RESPUESTA A SOLICITUD DE ACLARACION COMITÉ TÉCNICO MUNICIPAL DE PATRIMONIO
BIENES DE INTERES CULTURAL

PRESENTACION
RESTAURACION , LIBERACION , ADECUACION FUNCIONAL Y AMPLIACION
SALONES CLUB CAMPESTRE DE CALI

AI-4645 -2017

Asunto: Respuesta Radicado 20174148020003461 de 2017-05-26

Planta general Amoblada proyecto remodelación salones Club Campestre

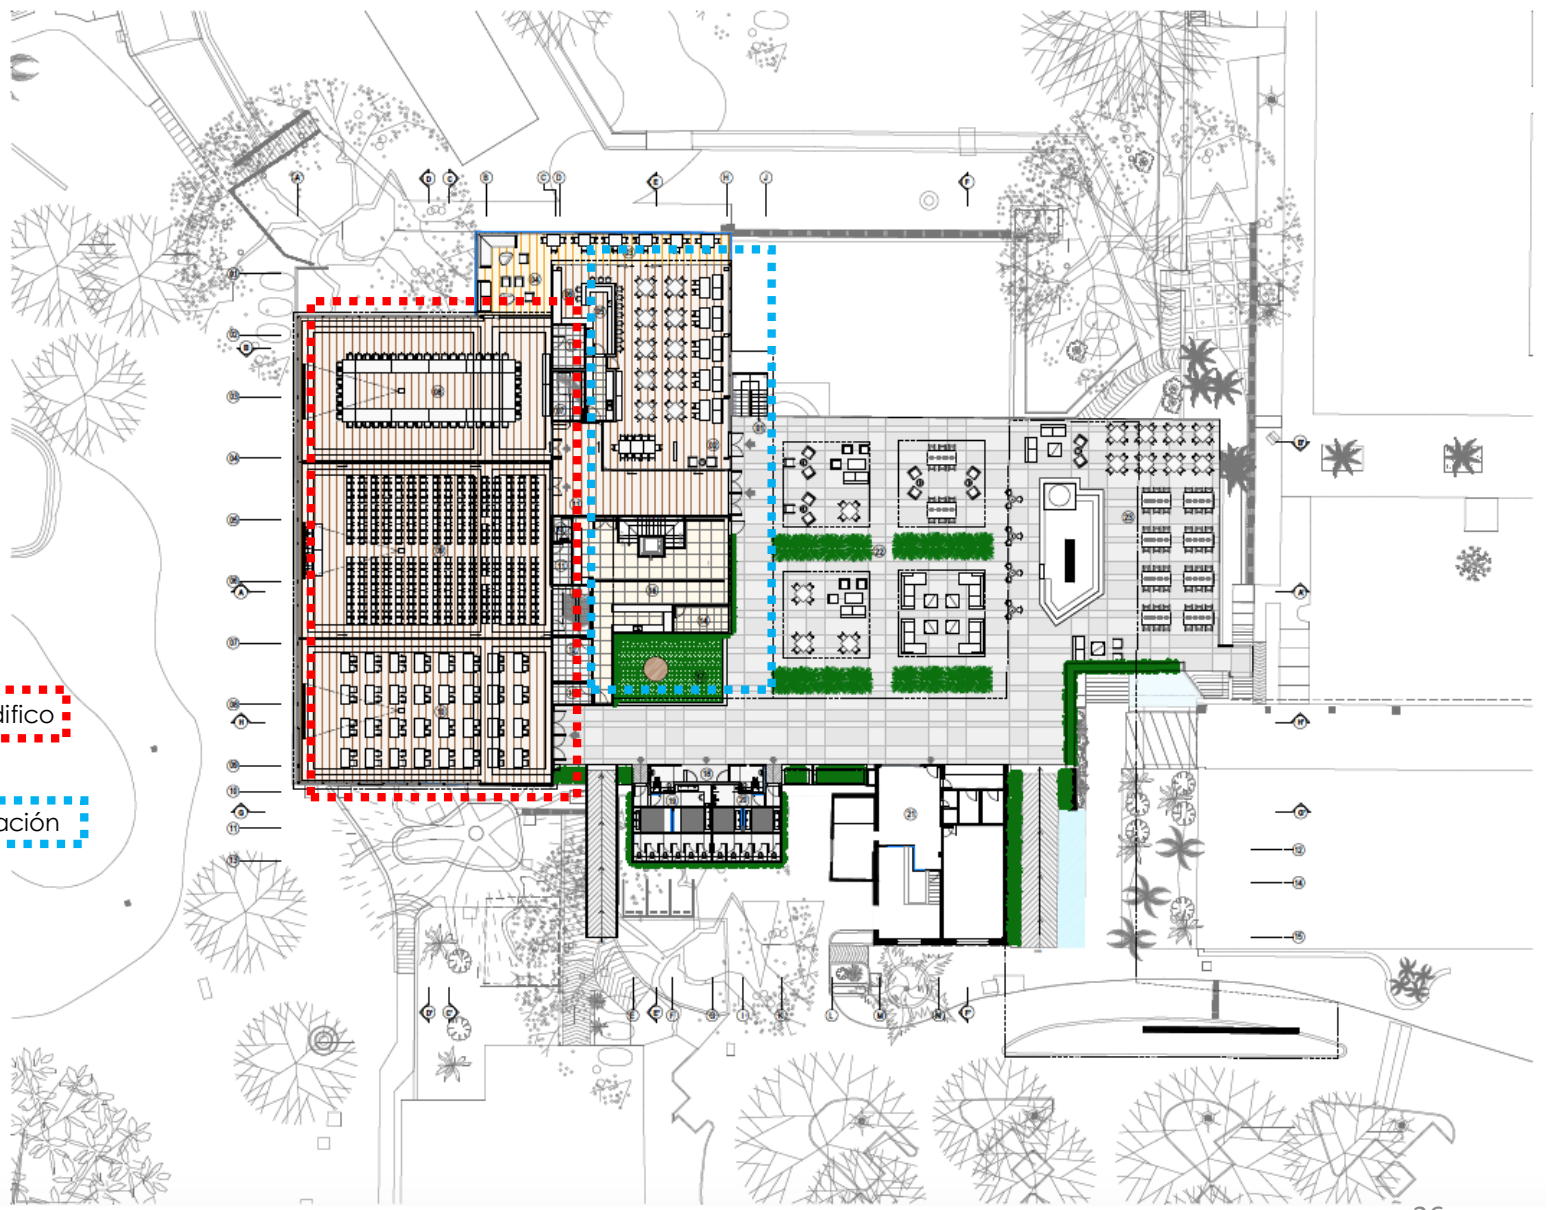
Por último, la intervención debe permitir, sin generar dudas, la lectura de las partes originales del edificio y esta debe ser muy distinta a la lectura de los volúmenes de ampliación. Este es un criterio de diseño que debe ser evidente en lo volumétrico, lo espacial y lo material.

Parte original del edificio

Volumen de ampliación

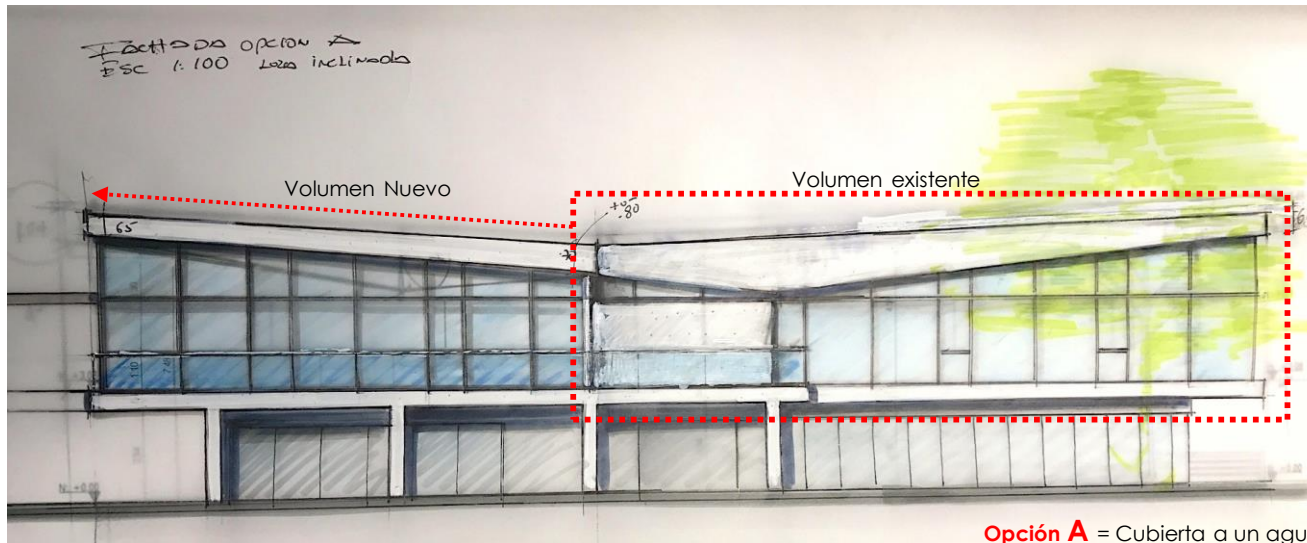
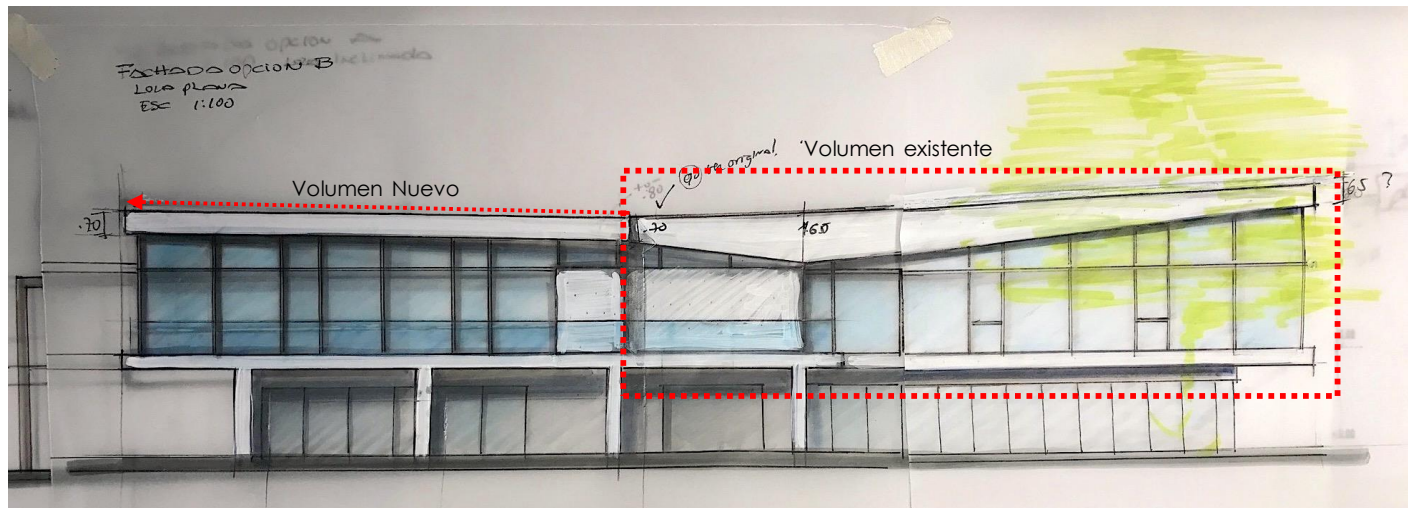
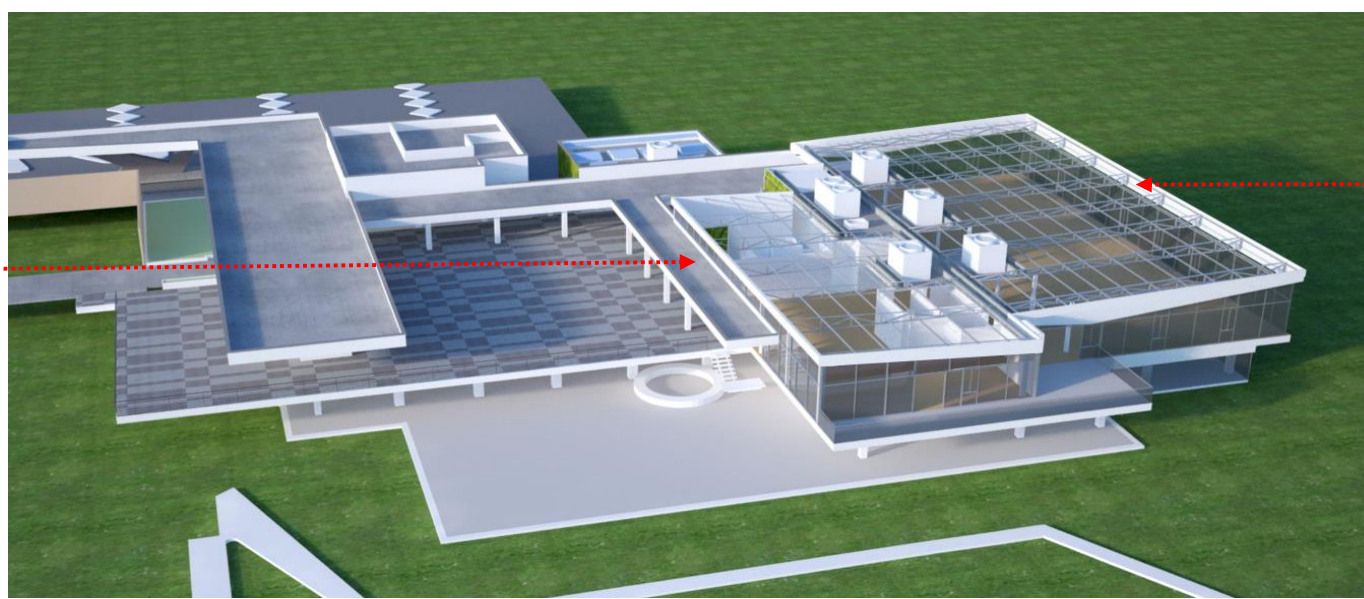
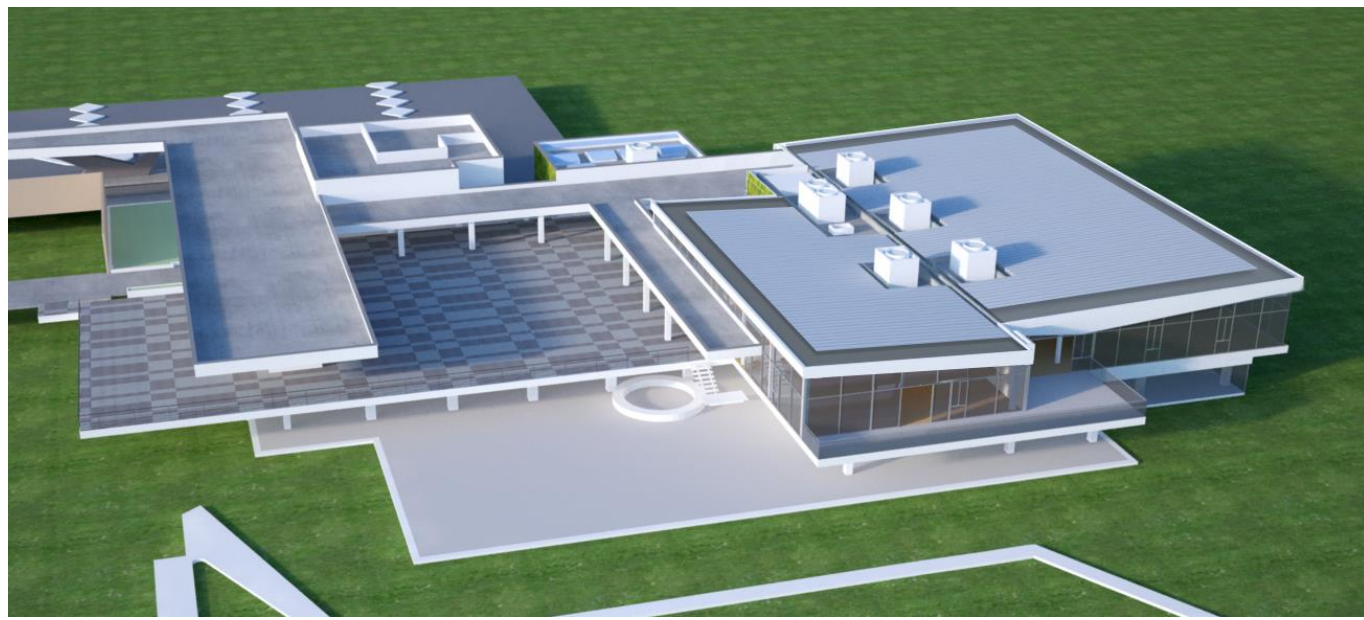
Por último, la intervención debe permitir, sin generar dudas, la lectura de las partes originales del edificio y esta debe ser muy distinta a la lectura de los volúmenes de ampliación. Este es un criterio de diseño que debe ser evidente en lo volumétrico, lo espacial y lo material.

Por último, la intervención debe permitir, sin generar dudas, la lectura de las partes originales del edificio y esta debe ser muy distinta a la lectura de los volúmenes de ampliación. Este es un criterio de diseño que debe ser evidente en lo volumétrico, lo espacial y lo material.

Por último, la intervención debe permitir, sin generar dudas, la lectura de las partes originales del edificio y esta debe ser muy distinta a la lectura de los volúmenes de ampliación. Este es un criterio de diseño que debe ser evidente en lo volumétrico, lo espacial y lo material.

Se estudiaron dos opciones de inclinación de cubierta sobre el volumen nuevo de restaurante que acompaña al edificio original de los salones del lago

Opción A = Cubierta a un agua limpia, con inclinación y diferente lectura. No tiene volumen al centro

Opción B = Cubierta plana sin inclinación, altura de menor dimensión

CONCLUIMOS QUE LA MEJOR OPCION ES EL VOLUMEN NUEVO DEL RESTAURANTE Y ZONA DE SERVICIOS CON LA INCLINACION A UN AGUA SENCILLA Y LIMPIA
